Service Bulletin

PRODUKT	HOOFD GROEP	GROEP
P	3	35
BETR.		NO.
Achterlicht		10
240/260		DATUM
		Mrt 85

Nieuw materiaal voor de lamphouders in achterlichten

21/5 W BAY 15 d

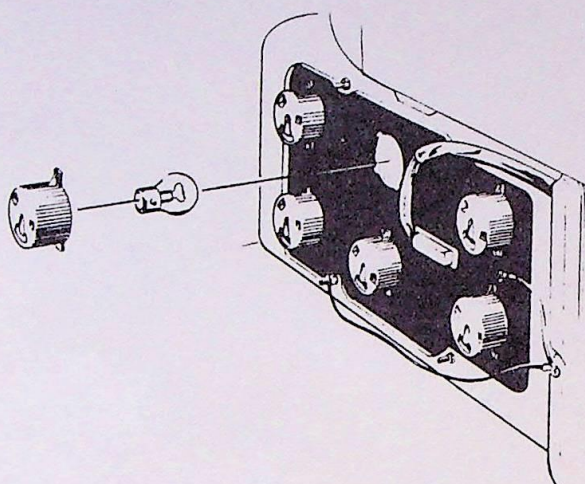
Met ingang van week 501 is voor de lamphouders in achterlichten een nieuw materiaal ingevoerd. Dit nieuwe materiaal is tegen hogere temperaturen bestand dan het tot dusver gebruikte, zodat de lamphouders niet vervormen.

N.B.! Gecombineerde achter- en remlichten (21/5 watt) hebben voor de linker- en de rechterkant verschillende lamphouders. De lamphouder voor de linker kant is zwart (O/N 1 372 043) en voor de rechter kant wit (O/N 1 372 044). Bij verwisseling gaat het remlicht van het achterlicht en andersom branden.

Voor de lamp	O/N
21 watt	1 372 041-2
5 watt	1 372 042-0
21/5 watt (links)	1 372 043-8
21/5 watt (rechts)	1 372 044-6
